## 日本原燃株式会社再処理事業所等において確認された保安規定違反と今後の対応について

平成 29 年 10 月 11 日  
原子力規制庁

# 非常用電源建屋および配管ピットAの貫通部等の概要図

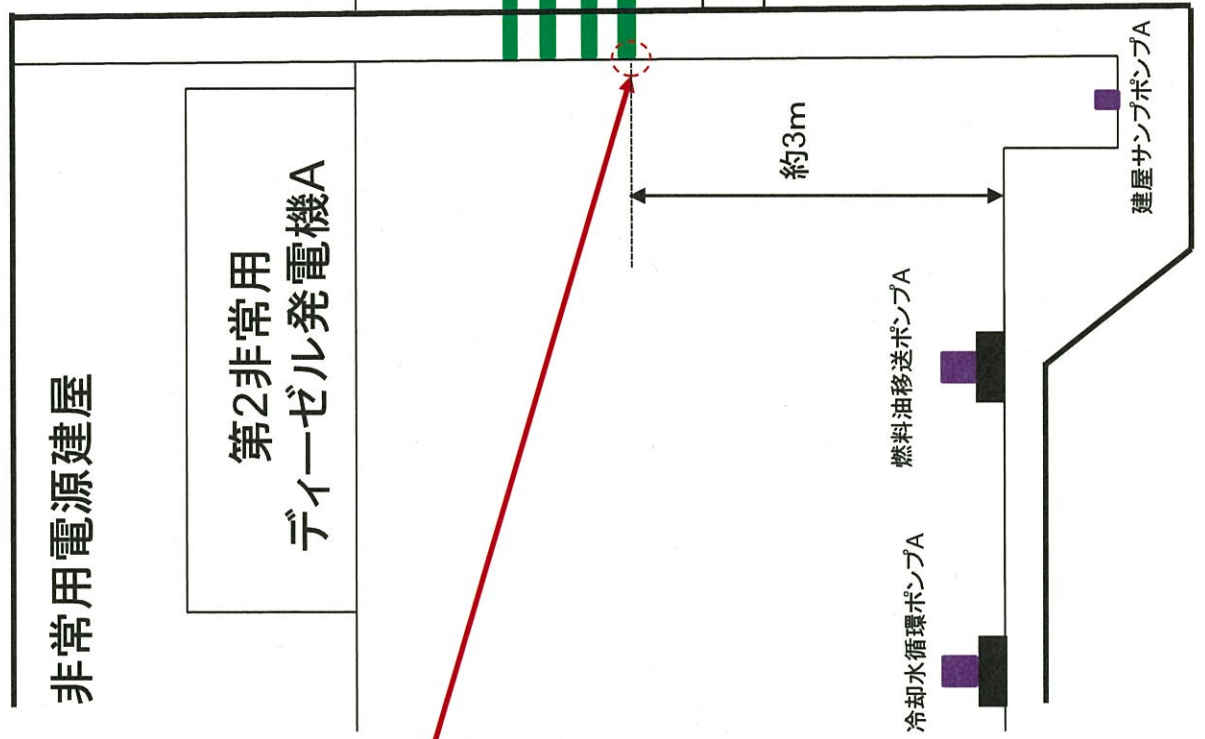
- 平成 29 年 8 月 13 日、非常用電源建屋非常用ディーゼル発電機補機室（以下「補機室」という。）（B 系統）に、壁の配管貫通部から雨水が浸入した。
- 浸入雨水は、非常用ディーゼル発電機の燃料油配管が敷設されている配管ピット（以下「配管ピット」という。）に溜まっていたもの。
- 原因は、①配管ピットの点検口の止水用パッキン等の劣化により雨水が配管ピットに浸入の上、約 2.7m<sup>3</sup> 滞留し、②配管ピットの壁貫通部のコーキングの劣化により、当該滞留雨水のうち約 0.8m<sup>3</sup> が補機室に浸入したことによるもの。
- 補機室と配管ピット間の壁貫通部は、北陸電力株式会社志賀原子力発電所 2 号炉の雨水浸入事象を踏まえた委員会の調査指示（以下「委員会調査指示」という。）に従って原燃から提出された報告書<sup>注</sup>において、問題がない旨の現況と異なる報告がされていた。

- 原燃は、配管接続部等が確認できる位置に設けられていた点検口を、建設時から開けておらず、配管ピット内の配管等の点検を行っていなかった。
- それにもかかわらず、原燃は、巡視・点検日誌に、配管ピットの配管本体、弁、配管漏えいの点検結果を記載しており、異常がないとしていた。  
なお、原燃は、巡視・点検日誌に記載されていた配管ピットの点検結果は、隣接するケーブルピットの点検結果であったと説明している。
- 原燃は、委員会調査指示に係る調査において、原燃が社内で制定した調査計画書に定めた調査手順に従って現場確認をすべきところ、現場確認をせず、設計図書の確認のみをもって現況とした。加えて、原燃は、補機室の地下に通じる配管貫通部の写真に、配管ピットからの漏えいが明らかな漏えい痕が確認できるにもかかわらず、写真を撮っただけで、それを考察するなどの適切な調査をせずに報告書を作成したため、問題がない旨の事実と異なる内容の報告書を作成した。

- 配管ピットに敷設されている燃料油配管（接続部含む）については、安全上重要な施設である非常用ディーゼル発電機施設の一部をなすものであり、配管本体、弁、配管からの漏えい等の健全性確認に関して、社内で制定した巡視・点検マニュアルにおいて、点検対象及び点検内容が明確になっているにも関わらず、原燃は、巡視・点検を長期にわたって行っていなかった。これは、「第25条 巡視・点検」及び「第74条 保守管理に係る計画及び実施」に違反する。
- 原燃は、委員会調査指示に係る当該箇所の調査において、保安規定に基づき作成された調査計画書に定めた調査手順どおりに建屋内部への水の浸入を防ぐ措置の現況について現場確認を実施せず、雨水の浸入の可能性があったにもかかわらず、設計図書の確認のみをもって問題がない旨の現況と異なる報告書を作成し、委員会に報告した。これは、「第10条 業務の計画及び実施」に違反する。

○雨水が浸入した配管ピットへの浸入防止対策、燃料油配管等の健全性の確認等については、①配管ピットの壁貫通部の再コーキング、燃料油配管の健全性確認（外観、超音波探傷検査等）及び配管の防錆塗装は、保安検査中に、②配管ピットの止水対策に係る応急措置は、9月25日までに実施済みとしている。③恒久対策は、10月末までに完了するとしている。

ウラン濃縮工場 排気ダクトの点検状況

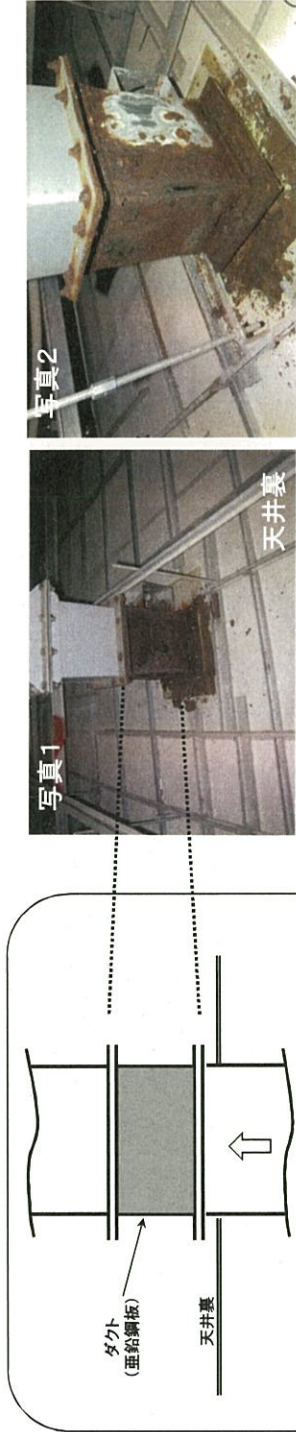
- 原燃は、中国電力株式会社島根原子力発電所で確認された中央制御室空調換気系ダクトの腐食を踏まえ、濃縮・埋設事業所加工施設において給気・排気ダクトの点検を行ったところ、平成29年2月10日に更衣エリアの天井裏の排気ダクトに腐食を発見した。引き続き、原燃は、点検を実施していたところ、8月31日に分析室の天井裏の排気ダクトで新たな腐食が確認され、排気流路のバウンダリが喪失した箇所を複数確認した。

○分析室内に設置されているドラフトチェンバー14台のうち7台及びカリフォルニア型フード1台の排気ダクトは、腐食により、排気流路のバウンダリが喪失し、加工施設の性能に係る技術基準に関する規則（以下「維持基準」という。）に適合していなかった。

○原燃は、前記（1）の点検において、一部現場の状況を良と判定していた。しかしながら、9月になって行った再点検において、これらの一部で腐食が認められた。当該ダクト等の点検を、原燃は、平成4年の操業開始以降実施していなかった。

○閉じ込め機能を有する排気系統に関して、維持基準に適合していることを確認するための点検が必要であったが、原燃は、平成4年の操業開始以降、保守管理計画に盛り込んでおらず、点検していなかった。加えて、原燃は、前記（1）の点検において、不適切な良否の判定をしていた。

○すでに状況が判明している、事業許可（変更）申請書の添付書類どおりでない設備、維持基準に適合していない設備及び前記以外の補修が必要な設備については、10月末までに補修するとしている。

○残りの未点検箇所（約1500箇所）については、段階的に点検を実施し（第1段階は安全確保のための重要度の高いもの等を12月末までに点検、第2段階は残りを点検）、必要に応じて更新を実施するとしている。
